# 【原子力科学研究所放射性廃棄物処理場等】 原子炉設置変更許可申請の概要

令和3年12月16日

国立研究開発法人日本原子力研究開発機構  
原子力科学研究所 バックエンド技術部

変更に係る施設	変更内容	申請書記載箇所
放射性廃棄物処理場	・第2廃棄物処理棟のアスファルト固化装置等の使用停止	本文(共通編) 添付書類八(共通編) 添付書類九
	・第3廃棄物処理棟における受入・処理対象廃棄物の放射能濃度の変更	
	・放射性液体廃棄物のレベル区分の変更	
	・事故時評価で使用するパラメータの追加	添付書類六(別冊11)
	・安全機能喪失時の影響評価の見直し	添付書類八(共通編)
	・事故時評価の見直し	添付書類十(共通編)
STACY	・STACY施設のプロセス冷却設備に係る記載の適正化	添付書類八(別冊10)
(共通記載事項)	・有資格者数及び組織図等の更新	添付書類五 添付書類十一

例) 蒸発処理装置・Ⅰにおける想定事象(地震)と評価条件のモデル図

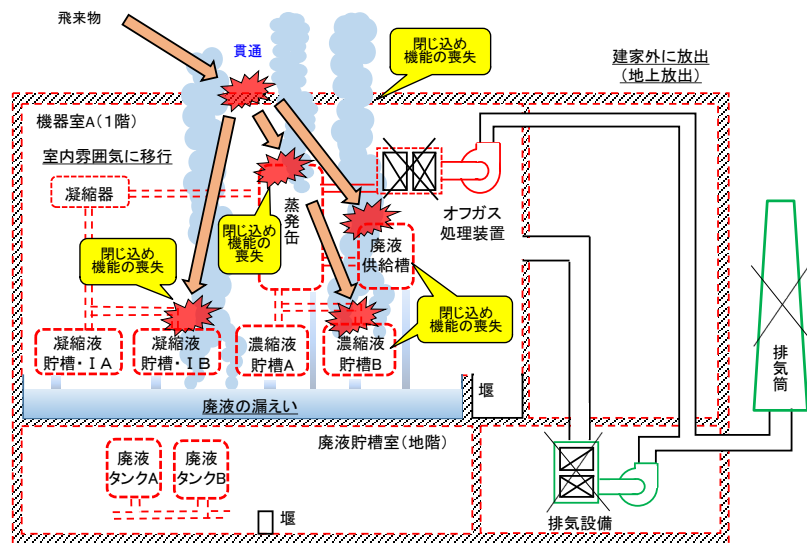
- 放射性廃棄物処理場においては、全施設が地震等により安全機能をすべて喪失した場合に、敷地境界外の一般公衆に与える放射線影響評価を行い、5mSvを超えない(耐震重要施設等がない)ことを示している。
- 本申請においては、第2廃棄物処理棟のアスファルト固化装置及び蒸発処理装置・Ⅱの使用停止に伴い、これらの評価を削除し、処理対象廃棄物の放射能濃度の上限を変更する第3廃棄物処理棟のセメント固化装置及び蒸発処理装置・Ⅰの評価の見直しを行う。
- セメント固化装置及び蒸発処理装置・Ⅰの評価方法(核種、移行率、インベントリ設定の考え方、相対濃度( $\chi/Q$ )、相対線量( $D/Q$ )等)は、現行許可に記載している評価と同一であり、本申請では、放射エネルギー(Bq)のみ変更し、評価を行った。

事象	評価施設	敷地境界外の一般公衆の被ばく線量(mSv)	
		見直し前	見直し後
地震	第3廃棄物処理棟 (セメント固化装置、蒸発処理装置・I等)	$9.2 \times 10^{-3}$	$1.2 \times 10^{-2}$
	放射性廃棄物処理場の全施設の合計	$2.4 \times 10^0$	$2.4 \times 10^0$ ※1
津波	第3廃棄物処理棟 (セメント固化装置、蒸発処理装置・I等)	$6.3 \times 10^{-3}$ (地上流出) $5.3 \times 10^{-2}$ (海洋放出)	$1.2 \times 10^{-2}$ (地上流出) $9.4 \times 10^{-2}$ (海洋放出)
	放射性廃棄物処理場の全施設の合計	$2.4 \times 10^0$ (地上流出) $3.1 \times 10^0$ (海洋放出)	$2.4 \times 10^0$ (地上流出)※1 $2.6 \times 10^0$ (海洋放出)※2
竜巻	第3廃棄物処理棟 (セメント固化装置、蒸発処理装置・I等)	$3.7 \times 10^{-4}$	$3.8 \times 10^{-4}$
	放射性廃棄物処理場の全施設の合計	$2.7 \times 10^{-2}$	$2.7 \times 10^{-2}$ ※1

評価の結果、地震、津波及び竜巻のいずれも、一般公衆に与える放射線影響は5mSvを超えないため、放射性廃棄物処理場には耐震重要施設はなく、設計において考慮する津波は、従来どおりL2津波、竜巻はF1竜巻であり、現行許可からの変更はない。

また、第3廃棄物処理棟内の全設備が地震により安全機能を喪失した場合の放射線影響は $12 \mu\text{Sv}$ であり、許可基準規則における耐震Cクラスの判断基準 $50 \mu\text{Sv}$ を下回るため、耐震重要度分類(Cクラス)の見直しは必要ない。

(現行の設置変更許可申請書)

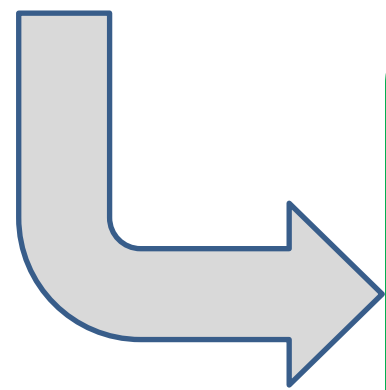
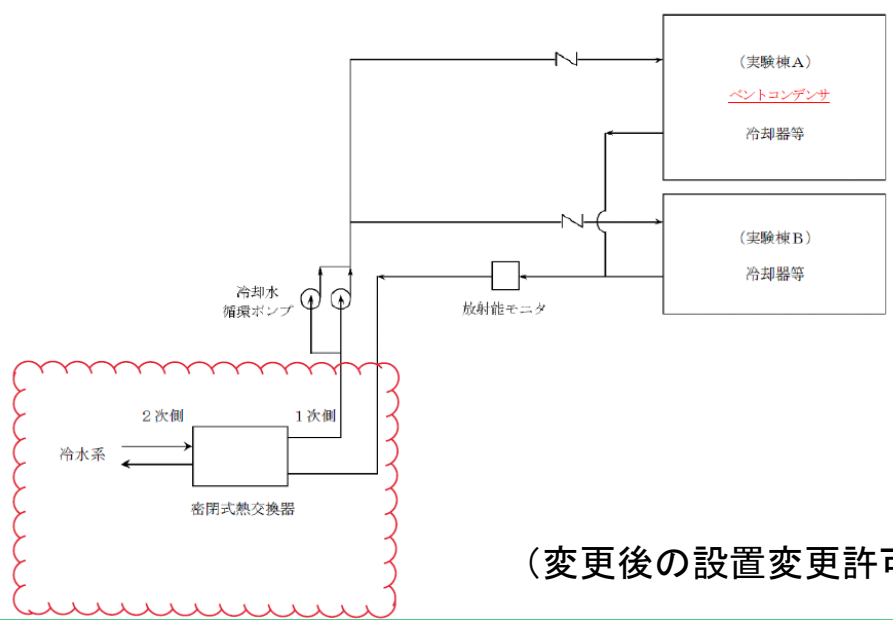
- STACY施設のプロセス冷却設備は、**設置許可段階**(概念設計(昭和63年許可))から**設工認段階**(詳細設計(平成元年認可))において、その**熱交換方法の見直し(当初許可を受けた機能及び性能を実現できる合理化)**が図られている(※1)。
- 当該設計見直しにより、プロセス冷却設備のうち熱交換槽は、**当初の貯水機能が不要**となり、安全性を担保するものではなく、**設工認の申請範囲外**となった。
- このため、原子炉設置変更許可申請書添付書類八に記載した「プロセス冷却設備」の機器仕様について、実機の現状に合わせた**記載の適正化(「熱交換槽」の記載削除等)**を行う。

既設工認における設計見直し  
(熱交換方法の合理化)を反映

(変更後の設置変更許可申請書)
